DODATEK Č. 1
ke Smlouvě o dílo

„Úprava ulice Na Zlaté stoce, křižovatka Na Zlaté stoce x Sukova x Ant. Sovy“

Změnový list č.1 - Dodatek č.1
REKAPITULACE

Opatření na křížení vodovodu s trasou teplovodů a horkovodů

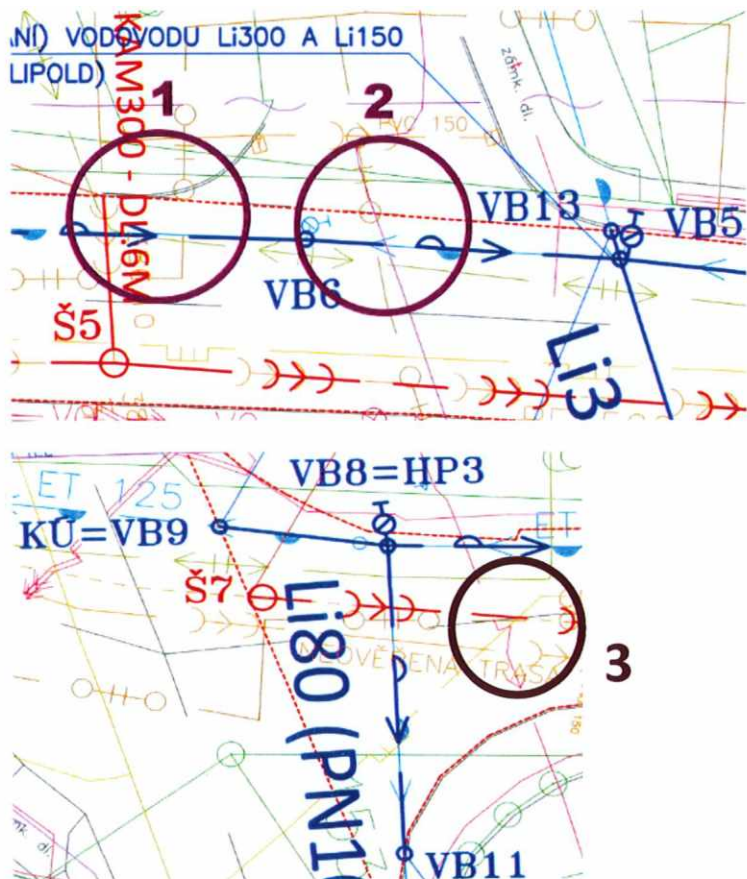
Provedení nadchodu a shybky v místech křížení trasy vodovodu s horkovodem a teplovody. Zvětšený rozsah zemních prací vlivem zahloubení pod horkovod a pro montáž armatur. Doplnění litinových armatur na potrubí (kolena, T-kusy), doplnění vzdušníku s automatickým ventilem na konci shybky, ochrana vodovodního potrubí tepelněizolační ocelovou chráničkou pr. 400mm. Celkem se jedná o 3 místa křížení.

Důvodem opatření je výšková kolize trasy vodovodu s teplovody a horkovodem v místech křížení. Provedení shybky pod horkovodem si vyžádá doplnění vzdušníku s automatickým odvzdušňovacím ventilem. Vzhledem k nedostatečnému krytí mezi teplovodním potrubím a vodovodem požaduje provozovatel vodovodu ochranu potrubí v místě křížení tepelněizolační ocelovou chráničkou.

Vzhledem k dodacím lhůtám na tepelně izolační chráničky došlo k přerušení prací na vodovodu (následně i na kanalizaci z důvodu návazností v omezeném prostoru) po dobu 21 dnů. Změna doby plnění má dopad do nákladů na zařízení staveniště a nákladů obdobného charakteru ve smyslu čl. VII podčl. G odst. 27 VOP.

Nové kladečské schéma v úseku mezi body VB5-VB9.

Komunikace – oprava chodníku

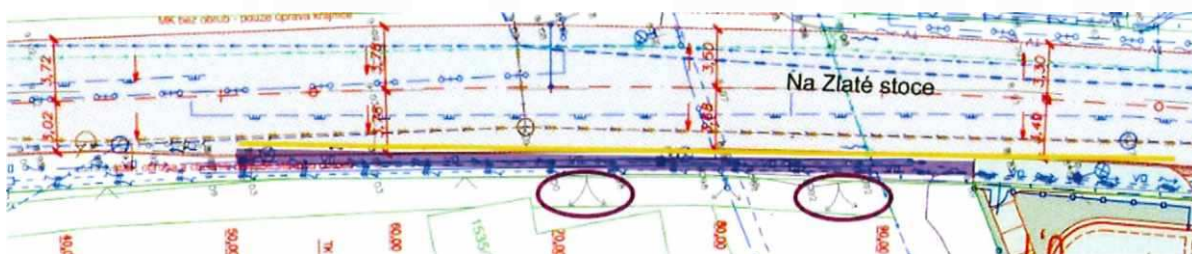
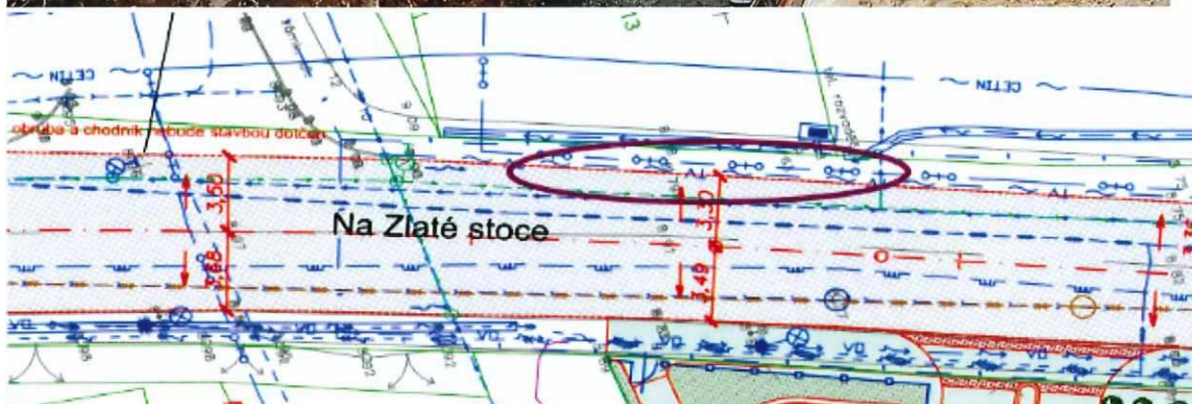
Oprava stávajícího chodníku včetně obrub v úseku cca KM 0,052 – KM0,096 a obrubníků v úseku KM0,096 – KM0,110. Povrch bude proveden v zámkové dlažbě shodné s provedením na začátku ulice, obrubníky silniční betonové. Dále dojde k výměně poškozených obrub v délce cca 10m (obrubníky jsou degradované (odštěpané a drolící se hrany a povrch) pravděpodobně vlivem poškození v minulosti při provádění plynovodu.

Stávající chodník s krytem z asfaltobetonu je ve špatném stavu, zvlněný a vyžilý povrch. Oprava chodníku naváže na již nově provedený chodník ze zámkové dlažby na začátku ulice do KM 0,052. Stávající obrubníky různých šířek a materiálů jsou výškově i směrově neurovnané. Navíc v části úseku zasahuje část chodníku do výkopu kanalizace kvůli umožnění zasunutí pažicích boxů do výkopu.

Úsek kompletní opravy chodníku (modře) a obrubníků (žlutě).

Úsek výměny degradovaných obrub.

Kanalizace – úprava trasy – provedení monolitické šachty

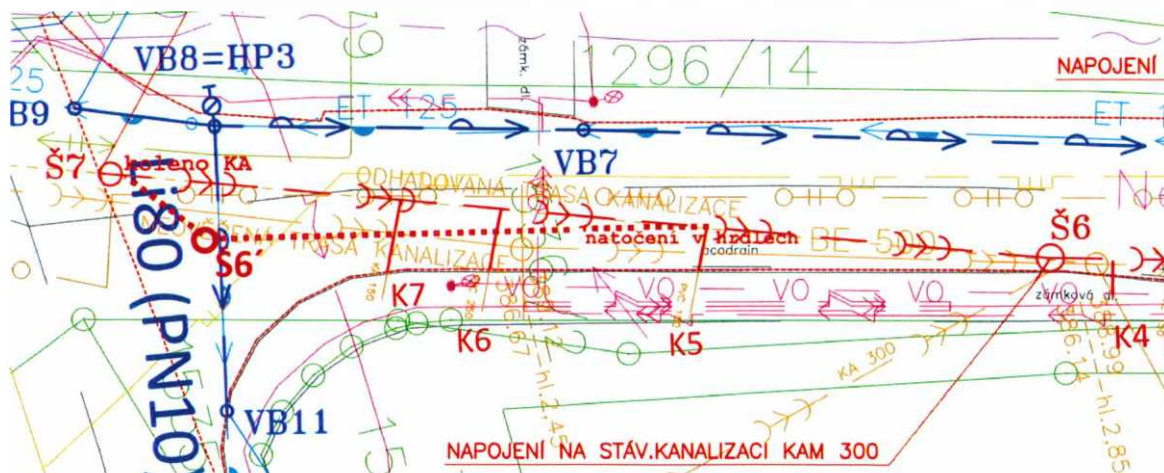
V úseku mezi šachtami Š6 a Š7 byla posunuta trasa kanalizace mimo trasu parovodu a plynovodu – kanalizace vede souběžně s parovodem. Kvůli napojení na stávající kanalizaci v křižovatce s ulicí Na Sádkách je provedena nová lomová šachta Š6 s monolitickým dnem. Posunutím trasy blíže ke kraji vozovky vyvstala nutnost obnovení 2 ks uličních vpustí (šířka výkopu zasahovala do okraje vozovky a chodníku). Úsek stávající kanalizace, který vede pod parovodem a plynovodem nemohl být vybourán – rozhodnuto o jeho zalití cementopopílkovou směsí.

Z důvodu kolize trasy kanalizace s trasou parovodu a plynovodu byla upravena trasa kanalizace.

Kolize s parovodem

Úsek změny trasy kanalizace

Vodovod – vybourání nefunkčního parovodu

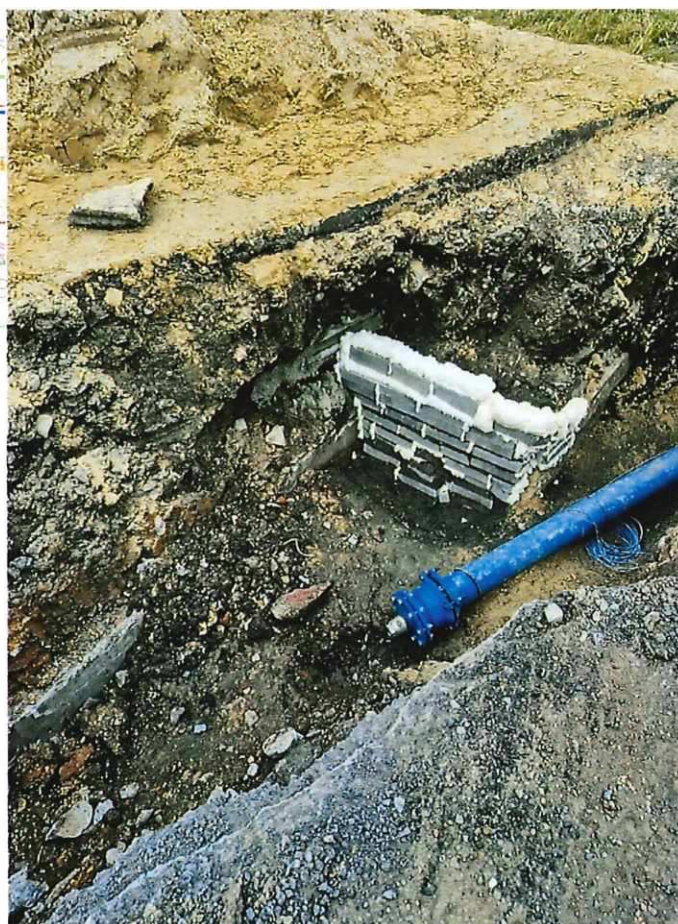
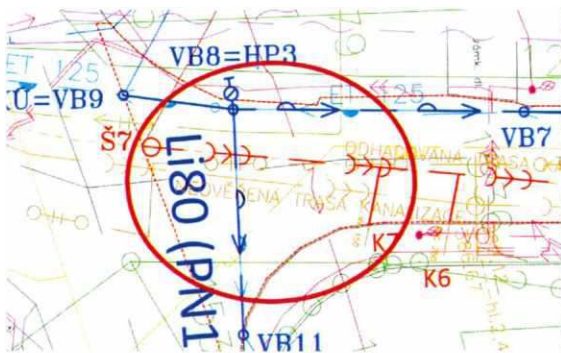
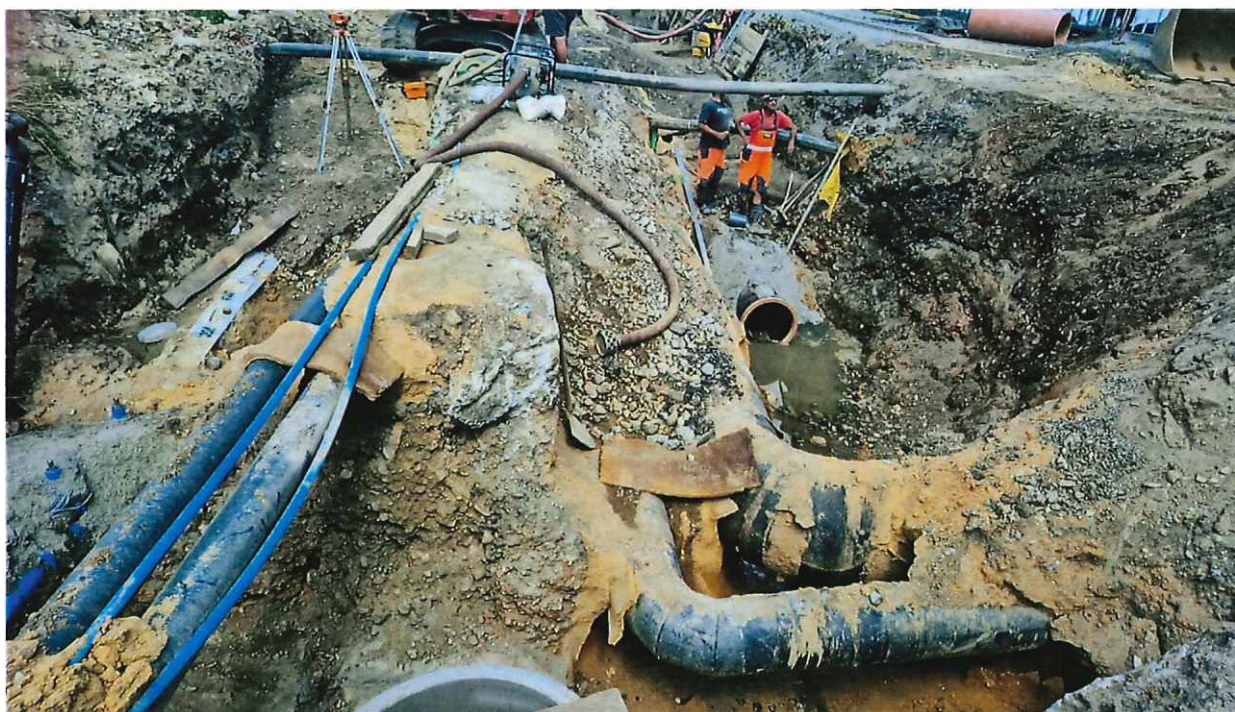
V trase vodovodu se nachází již nefunkční železobetonový kanál se starým parovodním potrubím zalitým v betonu. Dále se v trase vodovodu v křižovatce s ulicí Na Sádkách nacházel pod povrchem vylitý betonový blok. Betonové konstrukce byly vybourány a odvezeny na skládku k likvidaci.

Kolize trasy vodovodu s již nefunkčním parovodním kanálem. Kolize s betonovým blokem.

*Místo kolize s parovodním kanálem a
betonovým blokem*

Vylitý betonový blok pod vozovkou

NÁVRH ZMĚNY ZÁVAZKU dle čl. VII všeobecných obchodních podmínek (specifikace)
změna č. 7

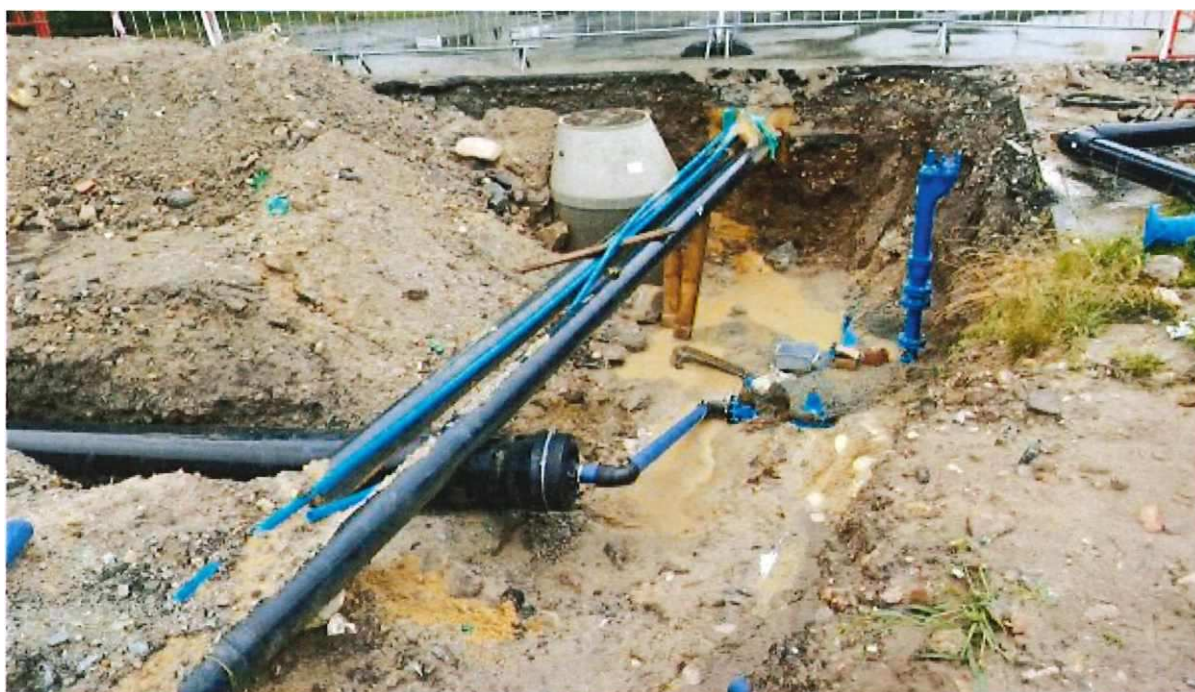
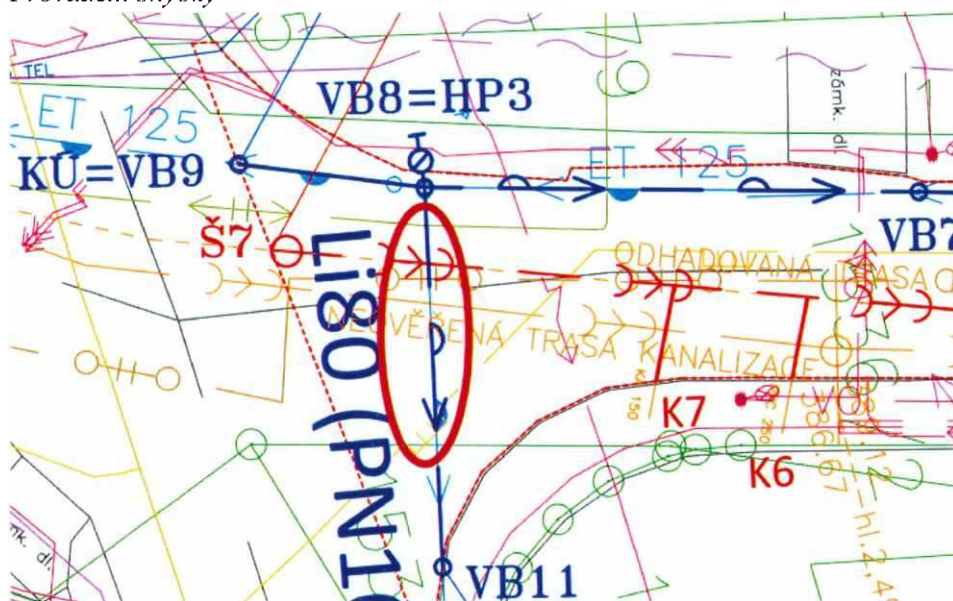
Provádění shybky

Místo změny
